DATE : ____10/06/2021__mise à jour 04/03/2024 _____

INFORMATION TECHNIQUE OEM **FOUR A PIZZA**

HUBLOT LUMIERE QUI EXPLOSE

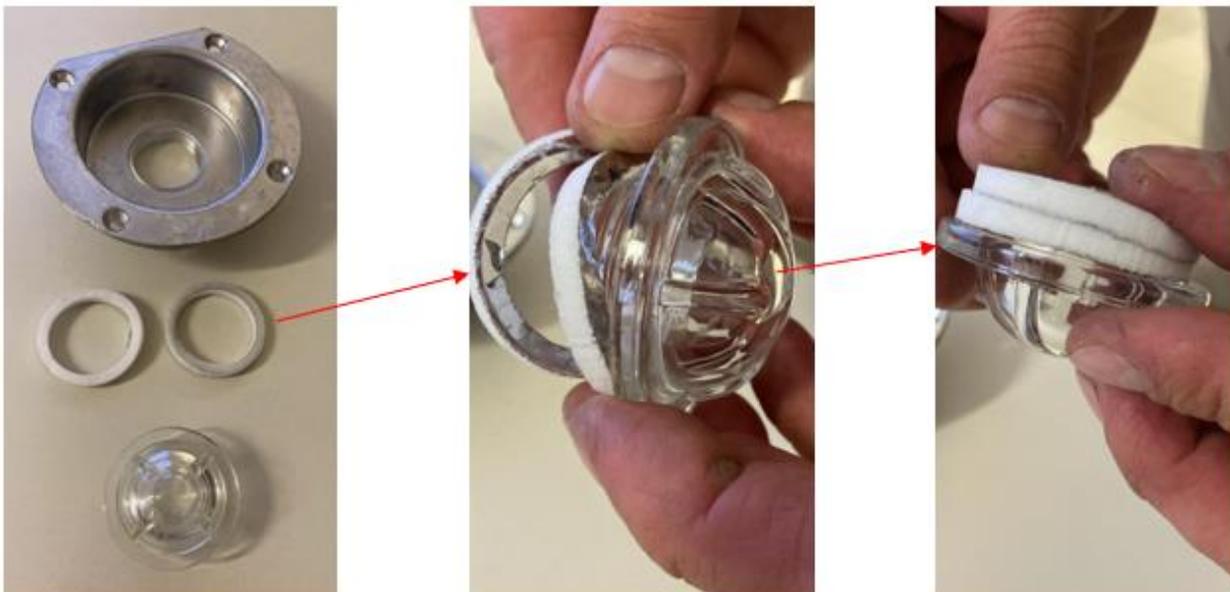
Hublot qui explose pendant la cuisson

- **IL FAUT DOUBLER LE JOINT AFIN DE LIMITER LE FROTTEMENT VERRE /ACIER**
 - **LE SERRAGE DU HUBLOT DOIT ETRE MODERE AFIN DE SUPPORTER LA DILATATION DES PAROIS DU FOUR**

1x OMD1791 : hublot

2x OM52.00221 : joint de hublot

1. Placer les 2 joints OM52.00221 sur la vitre de l'ampoule du porte-lampe :

ATTENTION : orienter le disque en aluminium des joints vers l'ampoule du porte-lampe.

2. Visser **DOUCEMENT** avec 2 doigts la vitre au porte-lampe :
